**RELATÓRIO TÉCNICO DE FISCALIZAÇÃO DE
ACOMPANHAMENTO**

Nº 50/2023

**Serviço Autônomo de Água e Esgoto
De São Jerônimo Da Serra- SAMAE**

MARÇO/2024

Foto 5 – Banheiro sem acessibilidade

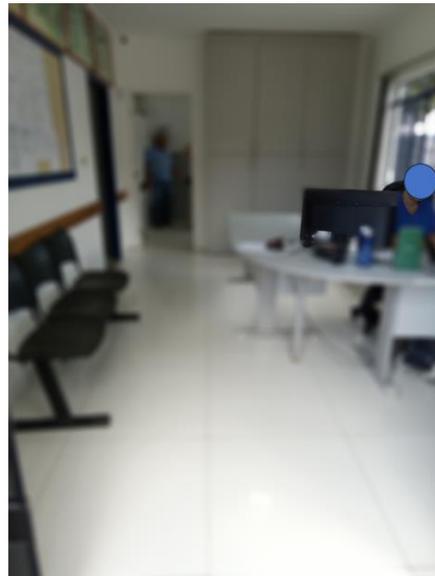
CORRIGIDO	NÃO CORRIGIDO	
Localização e acessibilidade das unidades do prestador não são boas	Art. 5º, caput, X da Lei Federal nº 13.460/2017		<input checked="" type="checkbox"/>	Foto 05. Falta de acessibilidade no banheiro (ver notas)
PRESTAÇÃO DE SERVIÇOS	REFERÊNCIA LEGAL	SITUAÇÃO		REGISTRO
		CORRIGIDO	NÃO CORRIGIDO	
Inexistência de normas específicas para cada procedimento	Art. 6º, caput, VI da Lei Federal nº 13.460/2017		<input checked="" type="checkbox"/>	
QUANTO AO ATENDIMENTO AOS USUÁRIOS	REFERÊNCIA LEGAL	SITUAÇÃO		REGISTRO
		CORRIGIDO	NÃO CORRIGIDO	
Sem informação quanto ao prazo para atendimento de cada solicitação	Art. 6º, caput, VI da Lei Federal nº 13.460/2017	<input checked="" type="checkbox"/>		Foto 6
PROGRAMAS PARA AFERIÇÃO E	REFERÊNCIA LEGAL	SITUAÇÃO		REGISTRO

- Não foi identificada a publicação do telefone da ouvidoria do CISPAP na fatura no usuário identificando o mesmo como entidade reguladora.
- Não foi identificada Carta de Serviço dos Usuários conforme instrui as Leis Federais 13460/2017 e 14129/2021.
- Recomenda-se fortemente a atualização do regulamento, adicionando os procedimentos padrões dos serviços prestados pela autarquia, para tal sugerimos o modelo disponível no Anexo 03. Reforçamos que o mesmo deve ser ajustado a realidade do município e deve ser encaminhado para o ORCISPAR para o parecer jurídico e aprovação pelo Conselho de regulação.
- Para adequação do banheiro recomendamos barras de acessibilidade.

Foto 7 – Quadro de informações

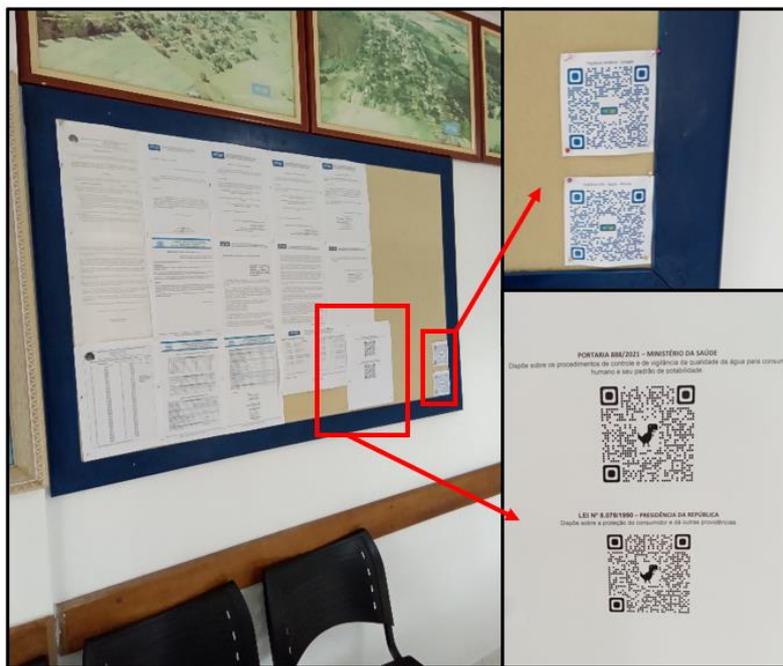
Não disponibilizar Código de Defesa do Consumidor dos serviços no atendimento ao usuário	Art. 1º da Lei Federal nº 12.291/2010	<input checked="" type="checkbox"/>		Foto 7 (formato de QR code)
Não disponibilizar Portaria do Ministério da Saúde que dispõe sobre os padrões de potabilidade da água no atendimento ao usuário	Art. 6º, caput, VI da Lei Federal nº 13.460/2017	<input checked="" type="checkbox"/>		Foto 7 (formato de QR code)

Foto 31 – Quadro de comando (fechado/aberto)

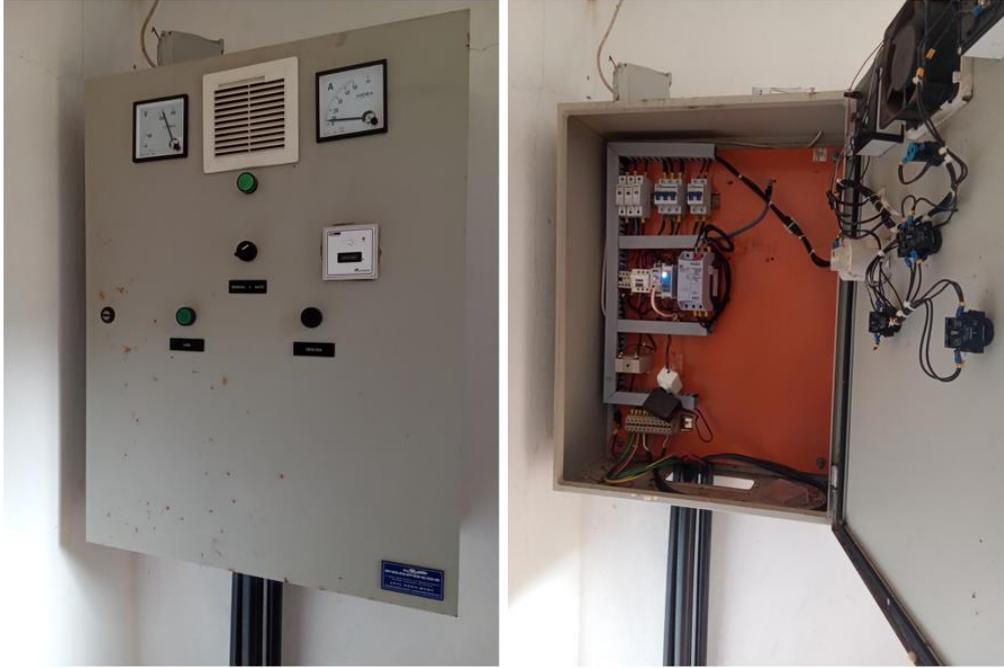
NÃO CONFORMIDADES	REFERÊNCIA LEGAL	SITUAÇÃO		REGISTRO
		CORRIGIDO	NÃO CORRIGIDO	
Ausência de conjunto moto bomba de reserva a disposição	Art. 5.3.2 da NBR 12.214/1992	<input checked="" type="checkbox"/>		Fotos 9 e 10
Extintor de incêndio fora da validade	Art. 10.9 da NR 10, art 23.1 da NR 23 e Art 5.2.1.1 da NPT 021/2014 do Corpo de Bombeiros do Paraná	<input checked="" type="checkbox"/>		Foto 30
Ausência de monitoramento dos parâmetros de qualidade de água	Portaria GM/SM 5/2017 alterada pela GM/SM 888/2021		<input checked="" type="checkbox"/>	Ver item 9 e Anexo 06
As instalações elétricas não são adequadas	NBR 5410/1997 e NBR 5410/1997	<input checked="" type="checkbox"/>		Foto 31 – Ver DPS

- Deve ser realizado aterramento dos quadros de energia (NR 10);
- Deve ser instalado DPS (dispositivo de proteção de surtos);
- Recomenda-se fortemente a instalação de telas mosquiteiras nas aberturas de ventilação (tijolos vazados), dessa forma evita-se a entrada de sujeira e animais corroborando para com a manutenção e limpeza da das casas de comando.

Foto 57 – Quadro de comando (fechado/aberto)

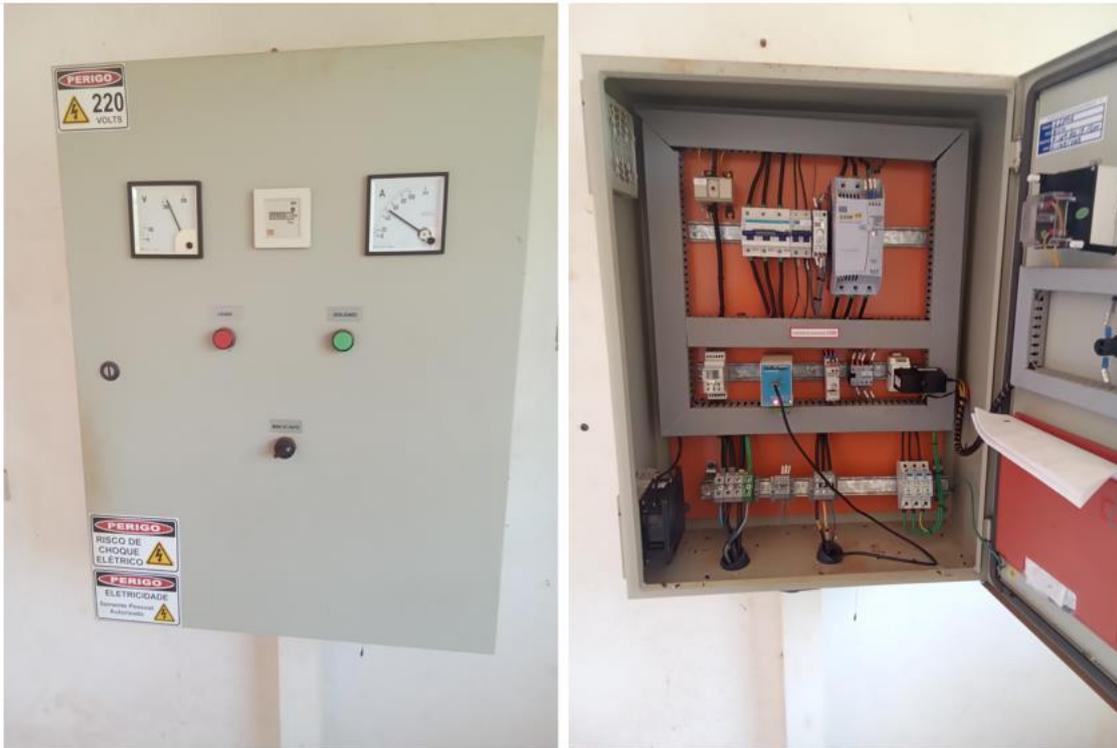
NÃO CONFORMIDADES	REFERÊNCIA LEGAL	SITUAÇÃO		REGISTRO
		CORRIGIDO	NÃO CORRIGIDO	
Ausência de identificação da área (conforme outorga IAT)	Art. 2º, XI da Lei Federal 11.445/07	<input checked="" type="checkbox"/>		Foto 55 (Vazão de outorga de até 15 m ³ /h)
Ausência de tomada de água para coleta de água bruta	Art. 4.2 da NBR 12.212/1992		<input checked="" type="checkbox"/>	Foto 56
Ausência de monitoramento dos parâmetros de qualidade de água	Portaria GM/SM 5/2017 alterada pela GM/SM 888/2021		<input checked="" type="checkbox"/>	Ver item 9 E Anexo 06
Inexistência de registros das manutenções realizadas no quadro e demais itens pertencentes a parte elétrica	NBR 5419/2001 e NBR 5410/1997		<input checked="" type="checkbox"/>	Não identificado
Inexistência de diagrama unifilar atualizado no quadro com especificações do sistema de aterramento	Art 10.2.3 da NR10 e art 6.4 da NBR 5419/2001		<input checked="" type="checkbox"/>	Foto 57
